CORTE TRANSVERSAL A-A

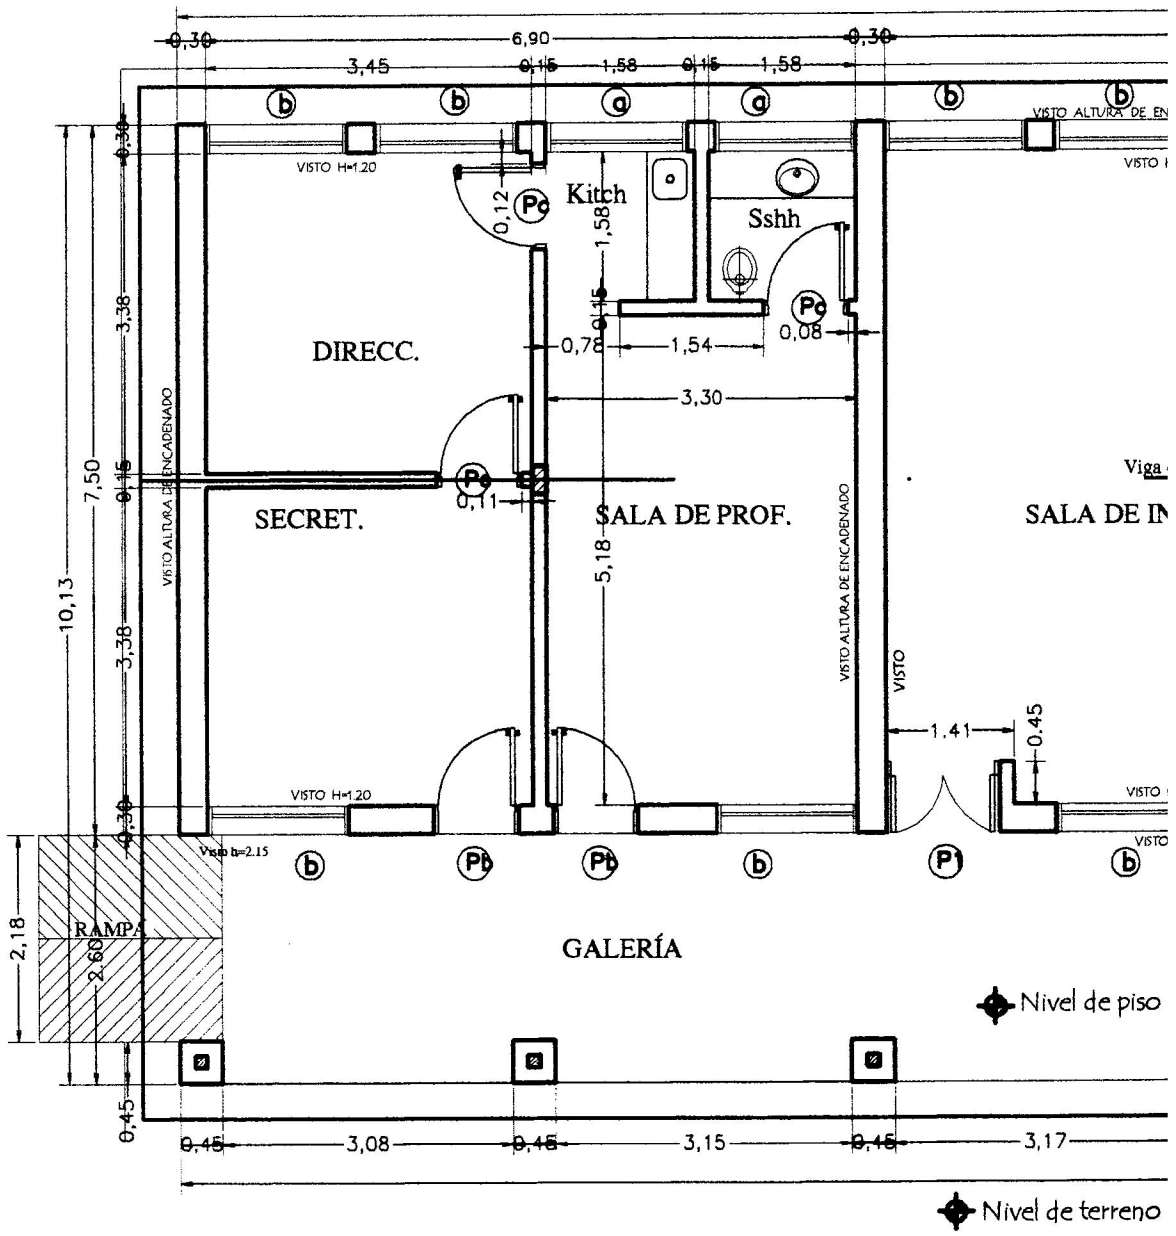
Observacion:

Para los desniveles de hasta 0.25 m las rampas deberán tener una pendiente de hasta 10%
